**KUNGÄLVS
KOMMUN**

Granskningsutlåtande

Detaljplan för bostäder/skola/service

BALJAN 1 M.FL., ”BJÖRKÅS”

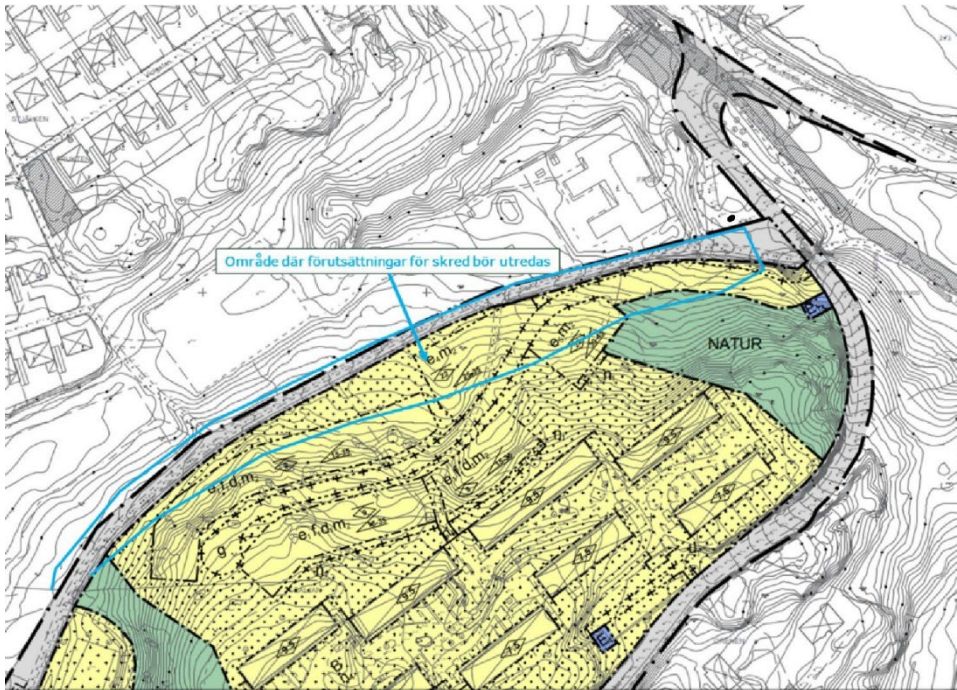
1. Det behöver, genom stabilitetsberäkningar, redogöras för förutsättningar för skred i planområdets norra och nordöstra del. Tillåtna laster med hänsyn till stabiliteten, bör redogöras för.
2. PM Bergteknik bör kompletteras med vilka områden som belastningsrestriktionerna avser och att plankarta bör ses över och justeras enligt dessa.

1. I PM Geoteknik [3] står att "Stabilitetsförhållandena bedöms vara tillfredställande för befintliga förhållanden och planerad byggnation", detta med hänsyn till den relativt flacka markytan. Inom delområde 1 får ingen förändring av markytans nivå ske utan vidare geoteknisk utredning". Det framgår vidare att delområde 4 består av en befintlig slänt med en lutning på cirka 1:5-1:6 och att jordlagren delvis består av lera med en bedömd mäktighet av 1-5 meter samt att leran kan vara kvick.

Vi vill upplysa om att för lerslänter som lutar mer än 1:10 kan det finnas förutsättningar för skred. Enligt kartlagret "Lutningsanalys" (se <https://gis.swedgeo.se/rasskrederosion/>) finns sådana lutningar i planområdets norra delar. Lerdjupen är vid delområdes 4 norra gräns mellan 2 och 5 meter. Någon bestämning av lerdjupen norr om planområdet har inte utförts.

Vi menar att det för slänten i den norra delen av delområde 4 (se bild nedan) krävs stabilitetsberäkningar som inkluderar de laster som planen tillåter. Enligt PM Geoteknik rekommenderas husen i delområde 4 att grundläggas på packad fyllning alternativt plintar efter urgrävning till berg. Enligt plankartan är högsta tillåtna nockhöjd 22 m, vilket motsvarar en byggnad av cirka 7-8 våningar, eller 70-80 kPa. Lasterna från dessa byggnader påverkar stabiliteten negativt om de grundläggs på packad fyllning. Även om byggnader grundläggs på berg tillåter detaljplaner generellt en uppfyllning av 0,5 m. I planområdets norra gräns framgår av plankartan att en gång- och cykelväg är planerad, som också innebär en yttre belastning av slänten, vilken ska ingå i beräkningarna.

Den geotekniska utredningen har kompletterats och belastningsbestämmelser har införts i plankartan.

Bild 3 – Ett område taget från Figur 2, Dokument [1]

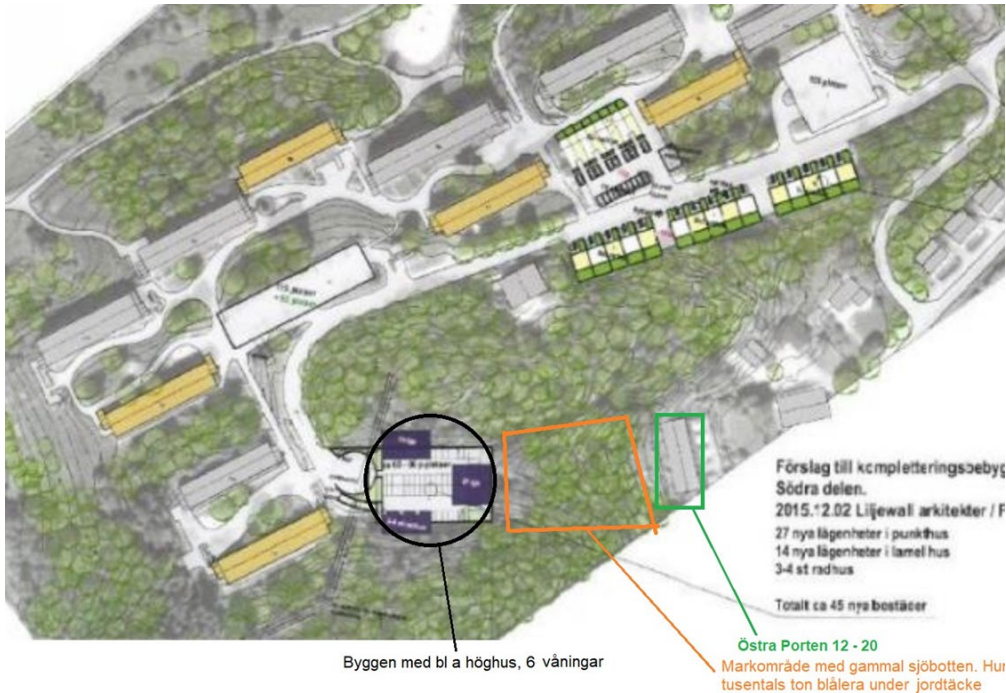
3. Husplaceringen

Som vi har förstått kommer det stå ett 6-våningshus mycket nära kanten till oss. Ett så pass högt, och därmed tungt, hus så pass när släntkanten kommer inte bara påverka underlaget och därmed öka skredrisken, utan även förlägga vårt område i ett ännu större skuggmörker än vad som redan råder.

Planförslaget har justerats så att bebyggelse inte är möjligt så nära kanten mot radhusen, vilket gör att risken för skred minimeras samt att det blir bättre solljusförhållande. Den geotekniska utredningen har kompletterats för att komma fram till denna slutsats.
